Protokoll Preisgericht

Fassung 2.0 14. November 2018

[Projekt-Titel
des Preisträgers] am Lutherpark
Bahrenfeld. Hamburg

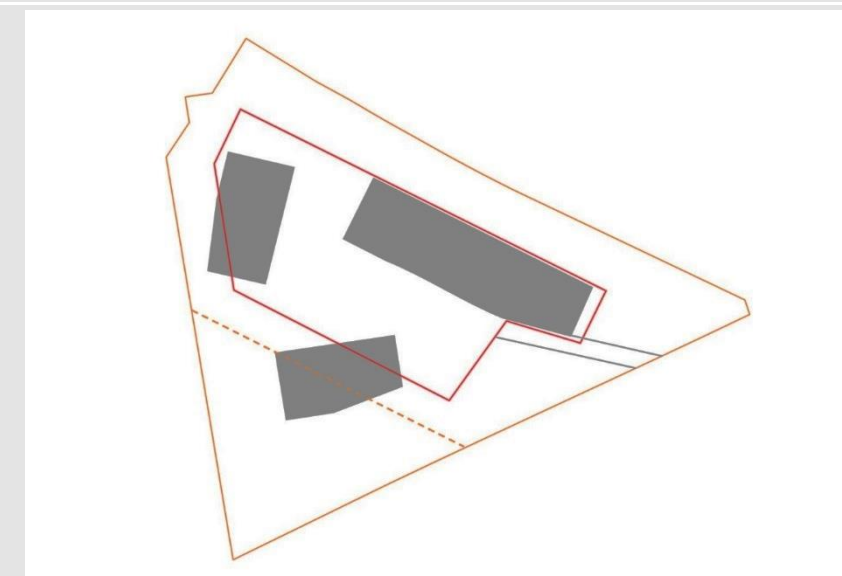
- das Brutto- und Netto Baufeld wurde überschritten,
- die Geschossigkeit (5 VG) wurde eingehalten, jedoch zzgl. ausgebautem Schrägdach
- die Verdichtung liegt mit 6.828 qm BGF um ca. 2 % über der Vorgabe (6.700 BGF)
- mögliche Schallimmissionen sind bei der Gebäudeorganisation unberücksichtigt

- der Fußabdruck aus 3 Häusern erscheint stimmig, aber zu groß. Es ist daher zu überprüfen, ob die Baukörper nicht innerhalb der Baufelder geschoben werden können
- ein zusätzlicher privater Weg im Hof ermöglichen, bei gesichertem Geh- und Wege-recht für die Öffentlichkeit
- die Oberflächen Klinker und Gründach werden begrüßt und erwartet. Die Dachform (vor allem die Neigung und Öffnungen) sollte nochmals überprüft werden
- Besucherstellplätze können ggf. nicht im öffentlichen Straßenraum bereit gestellt werden und sind innerhalb der Anlage zu konzipieren
- die Grundrisse des Hauptgebäudes sind entsprechend den Anforderungen aus den zu erwartenden Schallimmissionen anzupassen
- auf die brandschutzrechtlichen Belange (Rettungswege und Aufstellflächen) wird hingewiesen

- Einhaltung von maximal 5 Geschossen – entsprechend des derzeit geplanten kleinen Gebäudes im Süden.
- Einhaltung der maximalen Gesamthöhe von 16 m.
- die Gebäude dürfen auf keinen Fall die Dreiecksgrenze zu der Fläche, die als LSG verbleiben soll, überschreiten. Das südliche Gebäude soll einen möglichst großen Abstand zum LSG erhalten.
- es muss ein angemessener und zweckmäßiger Eingangsbereich zur Parkanlage entstehen.
- ergänzend ist darauf hinzuweisen, dass die nach HBauO erforderliche Kinderspielfläche auf der privaten Grundstücksfläche nachzuweisen ist. Die öffentliche Grünfläche darf für die private Freizeitnutzung nicht in Anspruch genommen werden.
